Mission régionale d'autorité environnementale

**Avis sur le projet d'exploitation
d'un parc éolien à Enfonvelle (52)
porté par la société ENFONVELLE ENERGIE**

Nom du pétitionnaire	ENFONVELLE ENERGIE
Commune	Enfonvelle
Département	Haute-Marne (52)
Objet de la demande	Demande d'autorisation environnementale de construire et d'exploiter un parc éolien de 4 aérogénérateurs et 2 postes de livraison.
Date de saisine de l'Autorité environnementale	16/12/2025

Figure 3: Contexte éolien dans un périmètre de 20 km autour de la ZIP

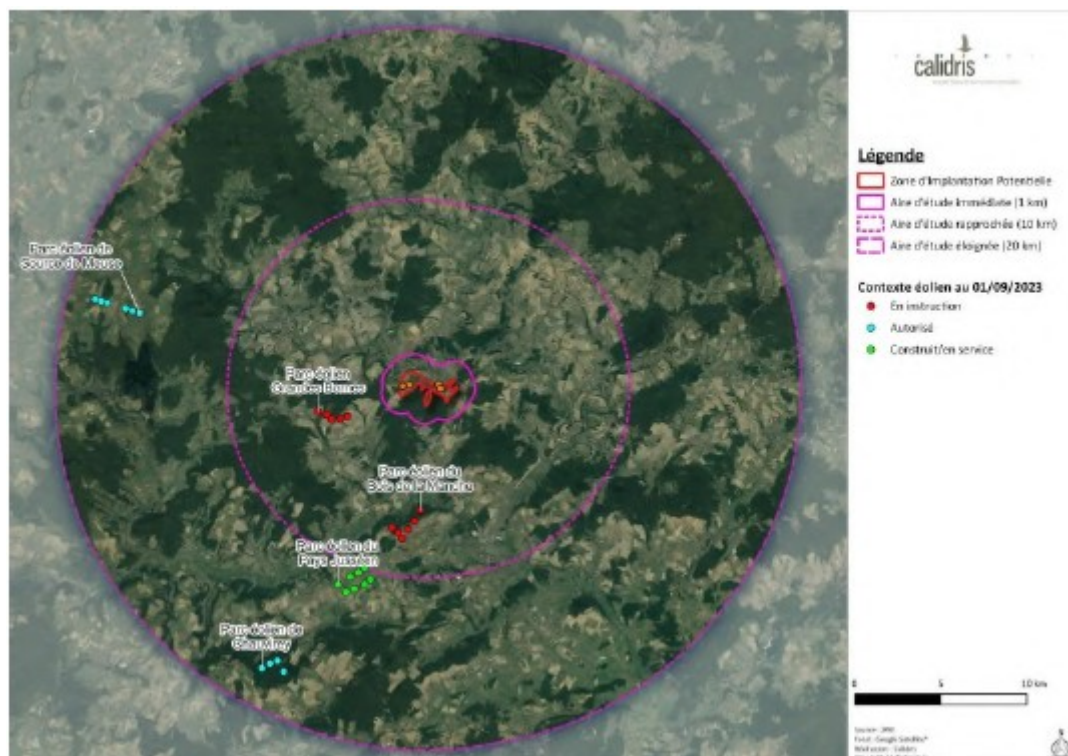
Selon le dossier, 5 parcs éoliens sont présents dans un périmètre de 20 km autour de la zone d'implantation potentielle du projet (ZIP) et totalisent 29 éoliennes. Ces parcs se concentrent uniquement sur la moitié ouest du périmètre étudié. Les effets cumulés sont analysés principalement avec 2 projets de parcs en cours d'instruction situés dans le périmètre rapproché de 10 km, et totalisant 11 éoliennes¹⁴. Les 18 éoliennes restantes (donc la majorité) sont dans le périmètre éloigné (10 à 20 km). L'étude d'impact relève en particulier que « *le projet éolien d'Enfonvelle et les 2 projets en instruction rajoutent une quantité significative de zones de visibilité théorique à celles du parc construit, principalement sur la moitié nord de l'aire d'étude éloignée au sens large. Les zones de visibilité rajoutées par le projet éolien d'Enfonvelle correspondent à 4,57% de la superficie totale de l'aire d'étude paysagère éloignée* ».

Figure 6: Encerclement et saturation visuelle depuis Nouvelle-lès-Voisey

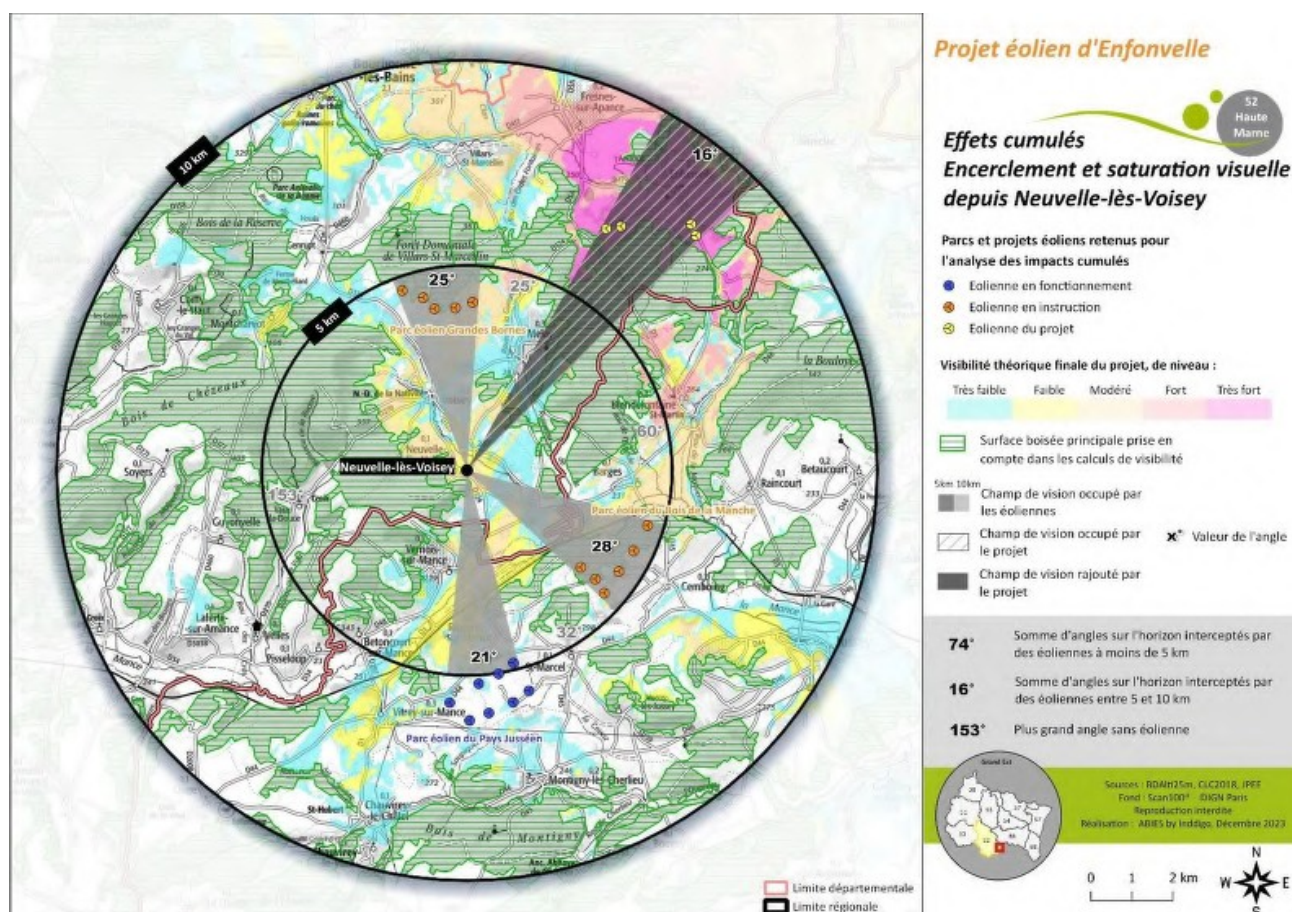
Pour chaque cas, une carte d'encerclement basée sur le centre-bourg montre les angles occupés par des éoliennes dans un rayon de 5 km et entre 5 et 10 km. Ces calculs d'angles sont cartographiques et théoriques car ils ne tiennent pas compte des visibilitées réelles sur les éoliennes ni du relief ou de l'occupation du sol (bâtiments, boisements etc.).

Il en ressort de l'analyse que le plus grand angle sans éolienne est de 193° depuis Blondefontaine et de 153° depuis Nouvelle-lès-Voisey. L'Ae ne comprend pas l'absence d'analyse depuis Enfonvelle alors que le niveau de visibilité théorique du projet est évalué à « très fort » au niveau de ce village.

L'Ae recommande au pétitionnaire de compléter l'étude d'impact par une analyse des effets d'encerclement et de respiration visuelle du village d'Enfonvelle.
